泊発電所3号炉

施設の耐震評価に用いる地盤の液状化の評価方針

令和5年7月4日
北海道電力株式会社

審査会合における指摘事項に対する回答【指摘事項 221206-10】(1/2)

液状化検討対象施設の抽出及び解析手法選定フロー

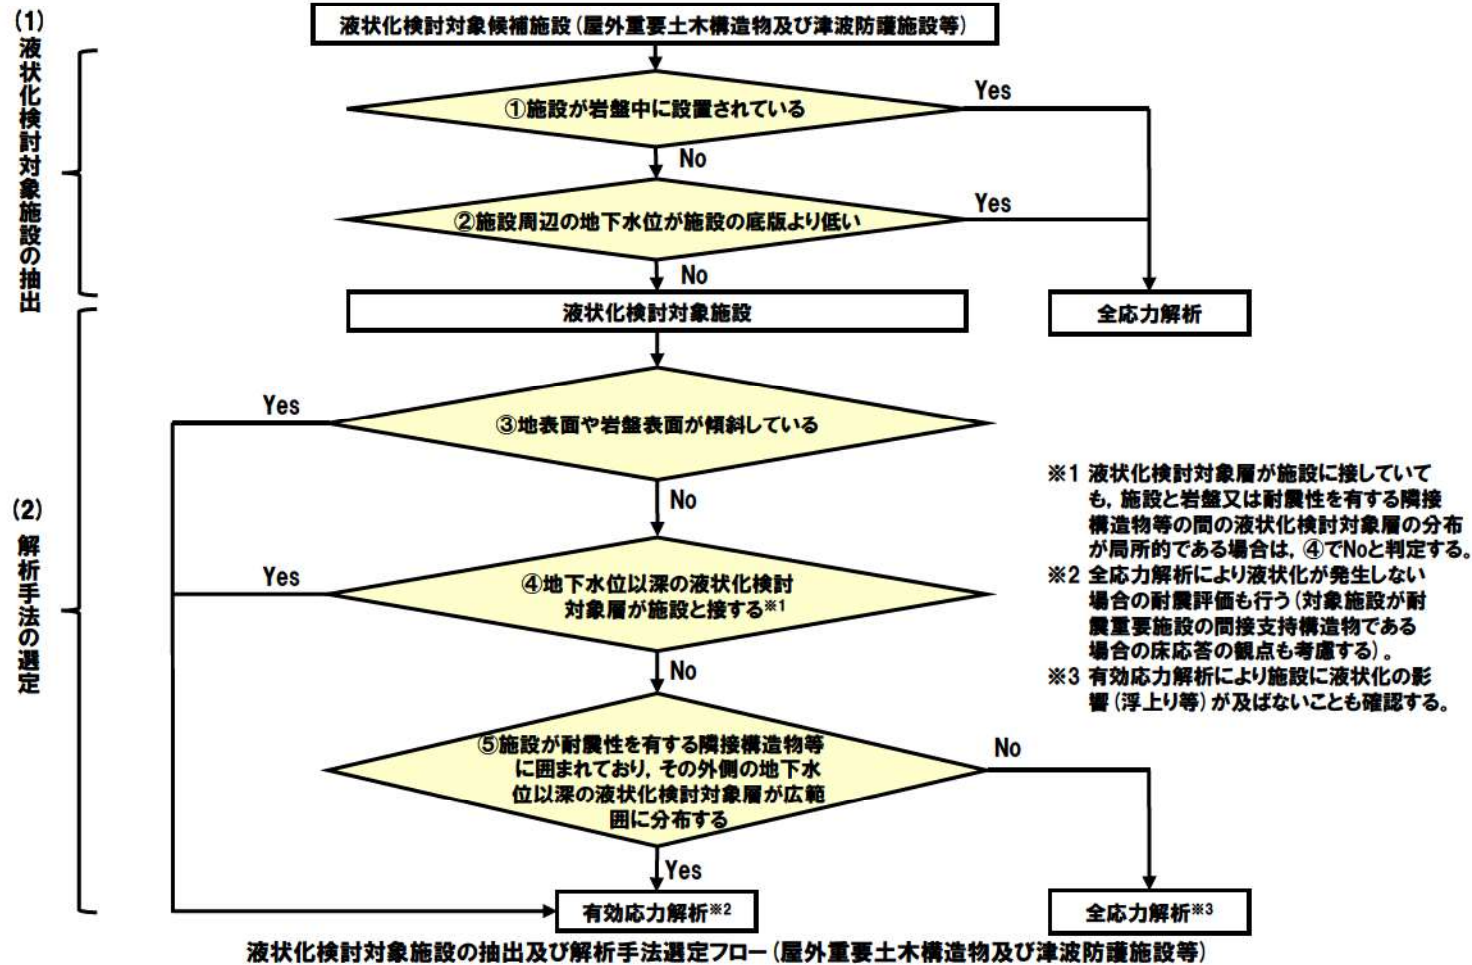
【指摘事項 221206-10】

液状化検討対象施設が改良地盤等に囲まれている場合における地盤の液状化等を考慮しない耐震評価手法を選定する際の考え方については、以下に示す内容を踏まえて説明すること。

- 改良地盤等が耐震性を有していること。
- 液状化検討対象施設について、改良地盤等の外側の地盤に液状化等が生じる場合及び液状化等が生じない場合のいずれの場合においても、それぞれの評価が可能な解析の結果同士の比較によって、当該施設の安全機能が損なわれるおそれがないことを定量的に示す方針であること。
- 液状化検討対象施設が改良地盤等の内側に局所的に分布する地盤の液状化等による浮上りの影響を受けないこと。

- 液状化検討対象施設の抽出及び解析手法選定フロー（屋外重要土木構造物及び津波防護施設等※1）を、以下に示す考え方に見直した（p7参照）。
 - 「改良地盤等」を「耐震性を有する隣接構造物等」と記載した（「耐震性を有する隣接構造物等」とは、耐震評価を行う屋外重要土木構造物及び津波防護施設等やMMR※2を指す）。
 - 液状化検討対象施設が耐震性を有する隣接構造物等に囲まれており、その外側に液状化検討対象層が広範囲に分布する場合は、有効応力解析を選定するフローとし、有効応力解析に加え、液状化が発生しない場合の影響を確認するために、全応力解析での耐震評価も実施する。
 - 施設と岩盤又は耐震性を有する隣接構造物等の間の埋戻土等が局所的に分布する場合、かつ、地下水位以深の液状化検討対象層が広範囲に分布しない場合は、全応力解析を選定するフローとし、全応力解析に加え、有効応力解析により施設に液状化の影響（浮上り等）が及ばないことも確認する。

液状化強度試験位置における粒度分布の傾向分析

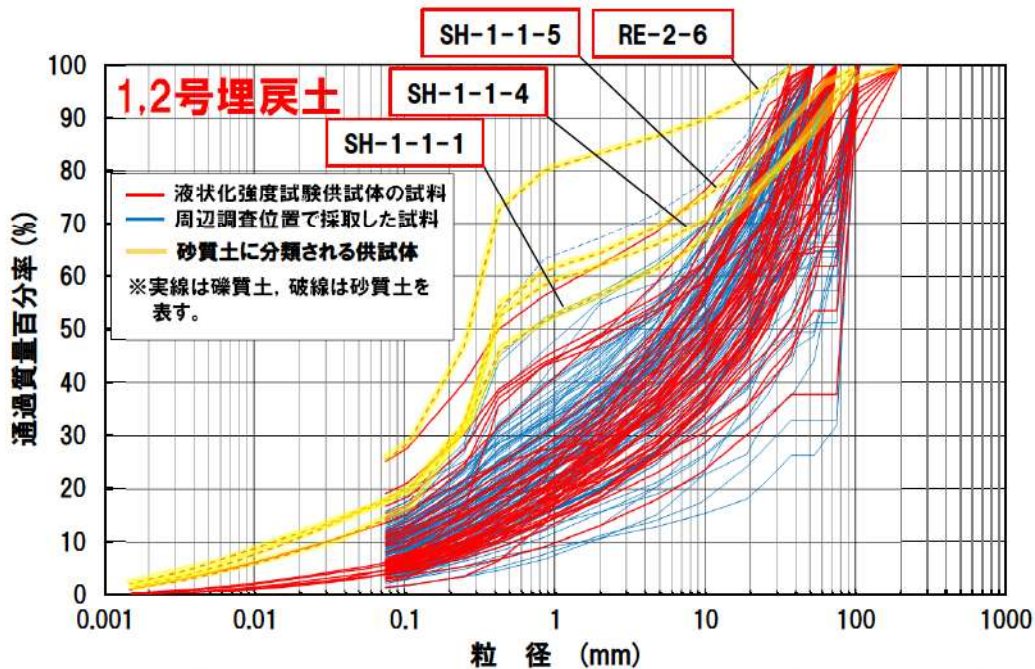
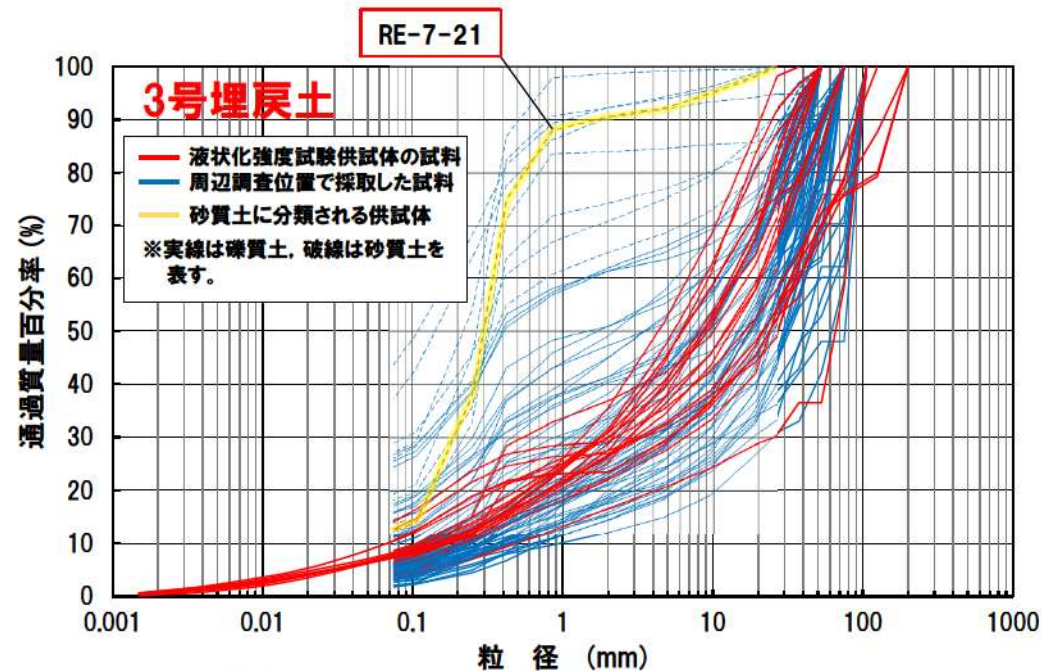
【指摘事項 221206-07】

埋戻土の粒度分布について、以下に示す内容を整理した上で、埋戻土の複数の粒径加積曲線の敷地内における分布の傾向を分析して説明すること。また、当該分析結果を用いて、液状化強度試験の試料採取位置の代表性確認の指標としての妥当性を説明すること。

- 粒度試験に用いた試料の採取位置、標高及びボーリング柱状図における地質
- 建設時における埋戻土の施工及び品質管理

○ 埋戻土の粒度試験に用いた試料の採取位置等※1と品質管理等※2を整理した結果を以下に示す(詳細は[4条-別紙9-添付資料-8]を参照)。

- 上記の整理結果に基づき、敷地内の埋戻土における液状化強度試験位置の粒度分布の傾向を分析した結果、液状化強度試験の供試体の粒度分布は、礫質土が多くを占め、一部砂質土に分類される(p11参照)。
- 砂質土に分類される一部の埋戻土の液状化強度は、液状化強度試験結果全体の中で低い値を示し、礫質土に分類される埋戻土の液状化強度は、砂質土と比較すると高い値を示す傾向がある(p12参照)。
- 以上より、粒度分布は液状化強度と相関が認められることから、埋戻土の試料採取位置の代表性確認指標に粒度分布を用いることは妥当であると判断する。

- 液状化強度試験の供試体の粒度分布は、礫質土が多くを占め、一部砂質土に分類される。
- 液状化強度試験の供試体の粒度分布は、礫質土及び砂質土が含まれ、粒度のばらつきがあるものの、概ね周辺調査位置で採取した供試体のばらつきの範囲に含まれている。
